N° ITOE0193-fr

29/11/2016

Si vous rencontrez un problème acoustique :

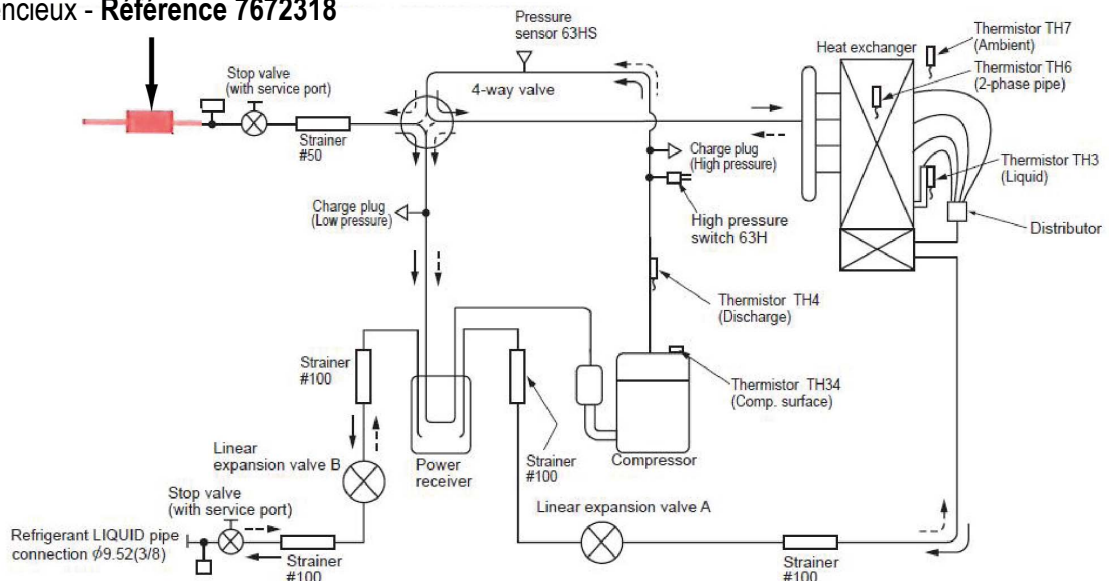
### ■ Bruit de basse fréquence dans le module intérieur :

Le bruit sourd au niveau du module intérieur correspond au bruit du compresseur de l'unité extérieure AWHP... -2.

**Le silencieux spécifique est à mettre en place sur la ligne gaz frigorigène comme indiqué sur le schéma ci-dessous et doit être situé à l'extérieur de l'habillage.**

Le silencieux ayant un diamètre de raccordement de **12 mm**, utiliser une réduction.

**Solution :** Mettre en place comme indiqué ci-dessous, le silencieux spécifique référence **7672318** (disponible au CPR) :

**Exemple : AWHP 11/ 16 MR / TR-2**

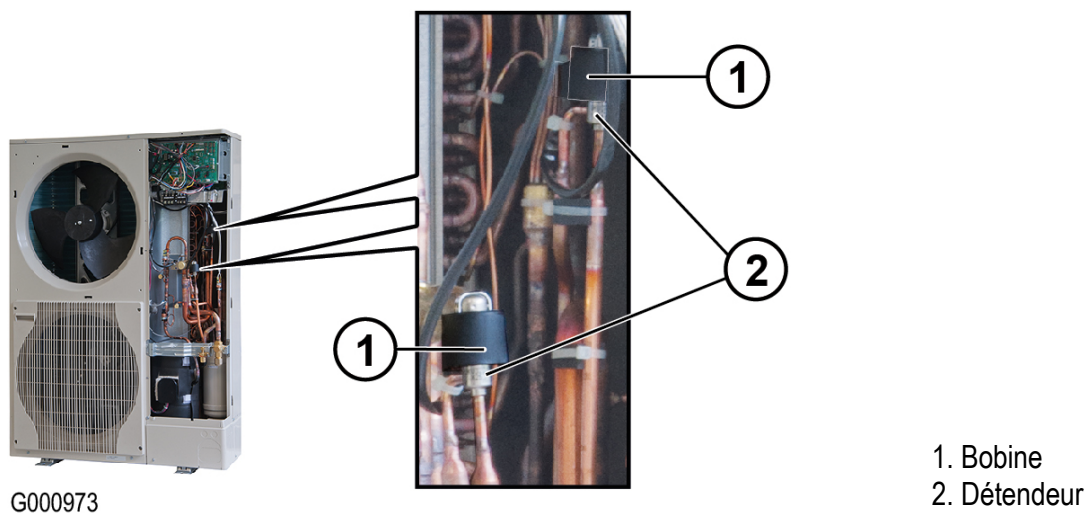
■ **Bruit strident semblable à celui d'une scie circulaire au niveau de l'unité extérieure :**

**Solution : Remplacer uniquement les détendeurs LEV-A et LEV-B.**

**i** Le remplacement des bobines n'est pas nécessaire.
